# 福島第一原子力発電所事故を踏まえた 安全性向上対策実行計画の実施状況について

平成23年10月14日

日本原子力発電株式会社

## 指摘事項への対応(1/4)

# 水素爆発防止対策

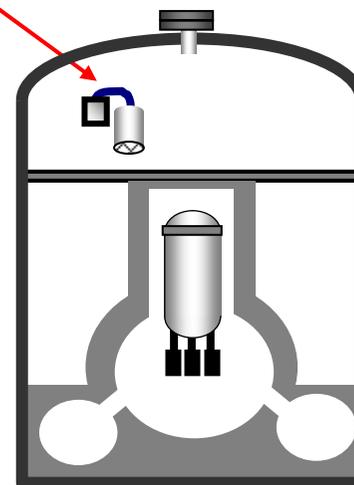
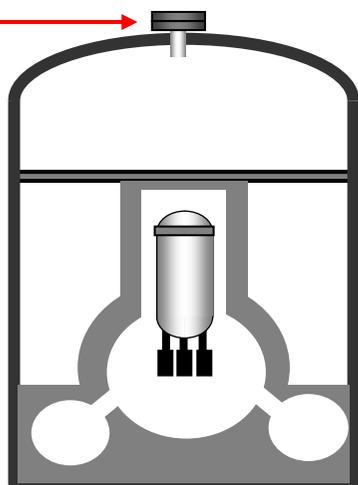
No	指摘事項	対応内容	実施時期	備考
13	Cクラスタンク接続配管の健全性は	第3回委員会	—	32
14	事象進展に併せた訓練の充実および電源繋ぎ込み作業等の効率化は(ハザード、高線量下等の訓練)	第3回委員会	訓練の体系系化等 平成23年度に計画	33
15	水素爆発への対応は	第3回委員会	【1号機】 ・原子炉建屋への穴開け作業が容易にできるよう穴あけ手順、資機材等を整備した。 ・さらに原子炉建屋の頂部にベント装置を設置する。 【2号機】 ・格納容器からアニュラスに漏えいしてきた水素をアニュラス排気設備にて放出する手順を整備した。 ・さらに触媒式水素再結合装置の設置を実施する。	平成23年6月 実施済 平成24年2月 実施予定  平成23年6月 実施済 平成25年6月 実施予定
20				20
21				21
16	ロボット導入検討は	第3回委員会	今後、高放射線量下における情報収集、遠隔操作、除染等のロボットの活用方法について、電力大で検討していく。	中長期課題として検討  —

- 原子炉建屋への穴あけ作業に必要な資機材を準備するとともに、作業手順を整備した。
- 原子炉建屋の頂部へ穴を開けて、水素ベント装置（取外し可能な閉止板等）を今定期検査にて設置する。

格納容器から漏えいした水素が原子炉建屋に蓄積した場合に、水素濃度の確認が可能なように水素検知器を設置する。
